**Stellungnahme zur Fraktionsvorlage – Stadträte Bernstein und Nolte
FV/007/2025 „Umgestaltung der Fußgängerampel an der Museumskreuzung
durch Breakdance-Figuren für eine sechsmonatige Testphase“
Ihre E-Mail vom 23.04.2025**

Der Fraktionsvorlage wird nicht zugestimmt.

Abbildung 1: Sinnbilder Breakdance-Figuren

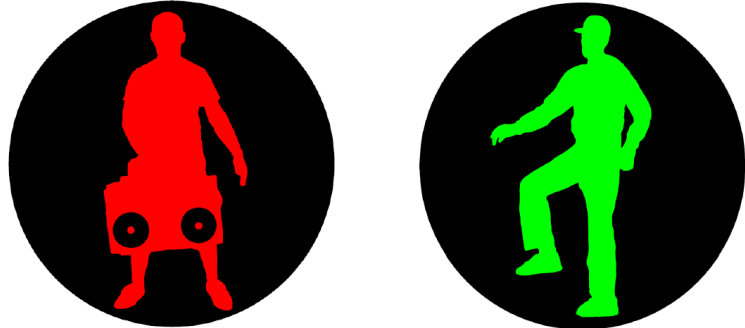
Der Einsatz der Breakdance-Figuren an der westlichen Querung über die Askansische Straße kann aufgrund der erforderlichen Kombination aus Fußgänger- und Radfahrer-Sinnbild der Teilfurten FR 9/1 und FR 10/1 nicht erfolgen.

In Deutschland sind von den Richtlinien für Lichtsignalanlagen (RiLSA) bzw. den Sinnbildern nach § 39 Absatz 7 StVO (i. V. m. VwV StVO) abweichende Formen des Ampelmännchens rechtlich nicht zulässig und werden als problematisch für die Verkehrssicherheit gesehen. Die Untere Verkehrsbehörde kann und darf daher die Änderung nicht verkehrsbehördlich anordnen.

Abbildung 2: für Umrüstung vorgesehene Fußgänger/Radfahrer-Querung

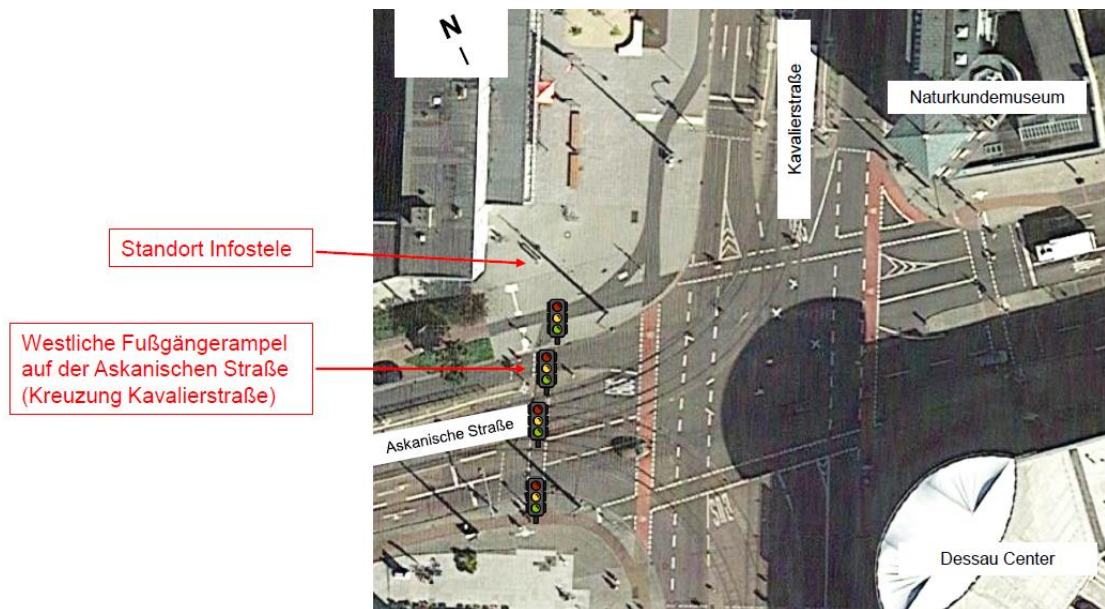
Die in Abbildung 2 dargestellte Querung der westlichen Askanischen Straße, welche zur Umgestaltung vorgesehen ist, ist in zwei Bereiche aufgeteilt, in Teilfurt 9 und Teilfurt 10.

Abbildung 3: westliche Querung Askanische Straße

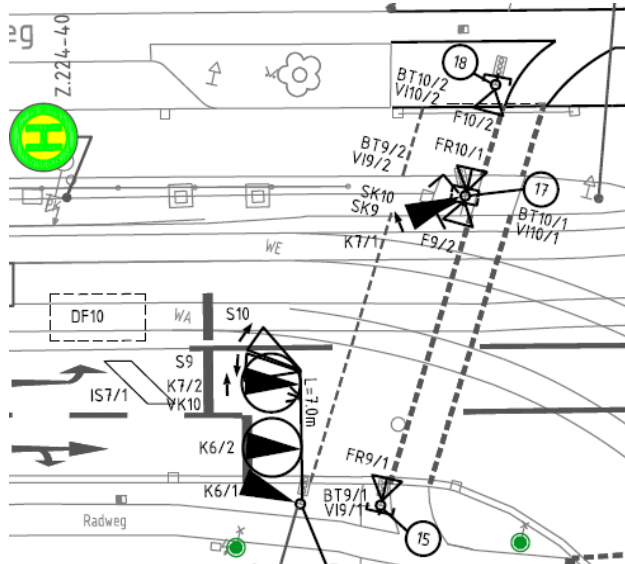
Die westliche Querung (siehe Abbildung 3) ist in Fahrtrichtung Süd zusätzlich zur Nutzung für Radfahrer freigegeben. Die Signalgeber in Richtung Süd sind deshalb mit kombinierten Sinnbildern (Fußgänger und Radfahrer) ausgestattet und mit FR 9/1 und FR 10/1 bezeichnet. Die Signalgeber mit Laufrichtung Nord sind mit Fußgänger-Sinnbildern ausgestattet und mit F 9/2 und F 10/2 bezeichnet.
